Gutachterliche Stellungnahme **Mehrfertigung**

Auftrag Prüfung der Ausführungsqualität von
Mängelbeseitigungsmaßnahmen

Am 06.06.2017 wurde die TÜV SÜD Industrie Service GmbH von der Stadt Friedrichshafen, Stadtbauamt, mit Prüfungen zur Ausführungsqualität von Mängelbeseitigungsmaßnahmen im Zuge der Erstellung des Rohbaus des Sportbades und des zugehörigen Parkhauses beim Bauvorhaben „Sportpark Friedrichshafen“ beauftragt. Die Ausführungsqualität des Rohbaus wurde bereits im Zuge der Ausführung durch TÜV SÜD überprüft.

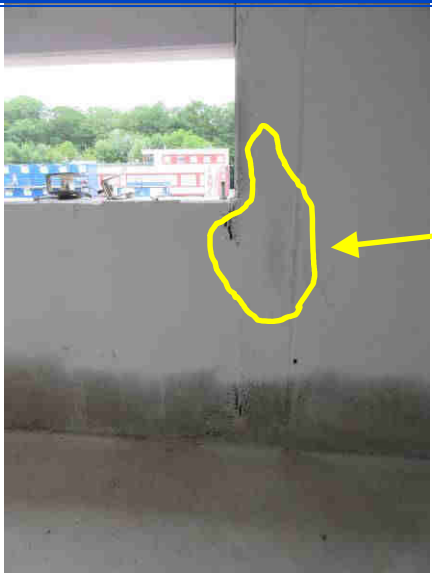
| Nr. | Bauteil / Feststellung | Foto / Bemerkung |
|-------|--|--|
| [F 1] | Im Bereich Sportbad „Multibecken“ waren verschiedene rechteckige Stahlbetonstützen frei zugänglich. Die dort vorhandenen Rundstützen waren größtenteils bereits mit weißer Farbe gestrichen. |  |

Abb. 3 erste Rampe mit Lage der Messstellen zur Betondeckung

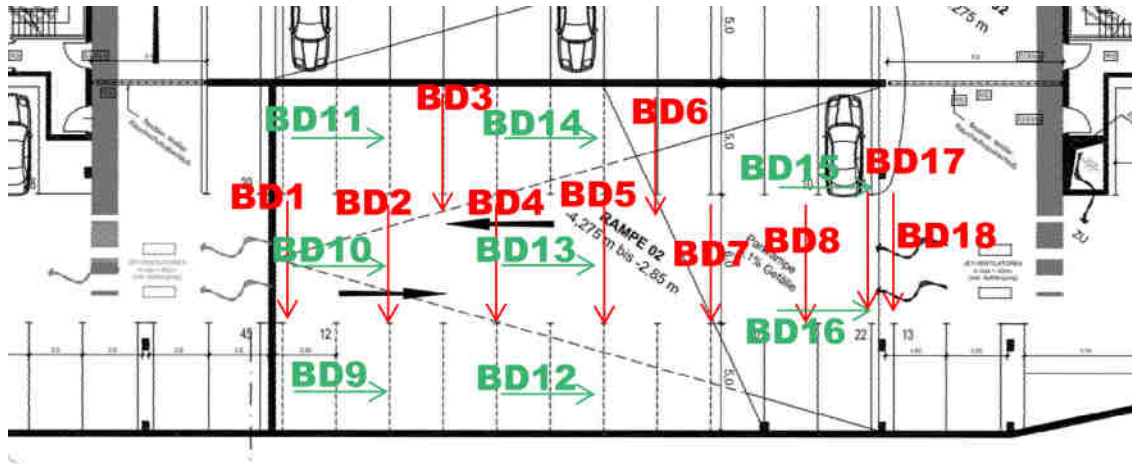
Im Falle des Linienscans 18, direkt hinter der Rampenfuge am Ende der ersten Rampe, wurden Betondeckungen deutlich unterhalb von 40 mm gemessen. Die mittlere Betondeckung aller Bewehrungsstäbe lag hier sogar nur bei 28 mm. TÜV SÜD beurteilt, dass in diesem Bereich die Betondeckung nicht ausreichend gegeben ist. Die mangelhafte Betondeckung speziell in diesem Übergangsbereich mit Fuge zwischen Rampe und Deckenplatte stellt eine Einschränkung bzgl. der Dauerhaftigkeit in diesem Bereich dar.
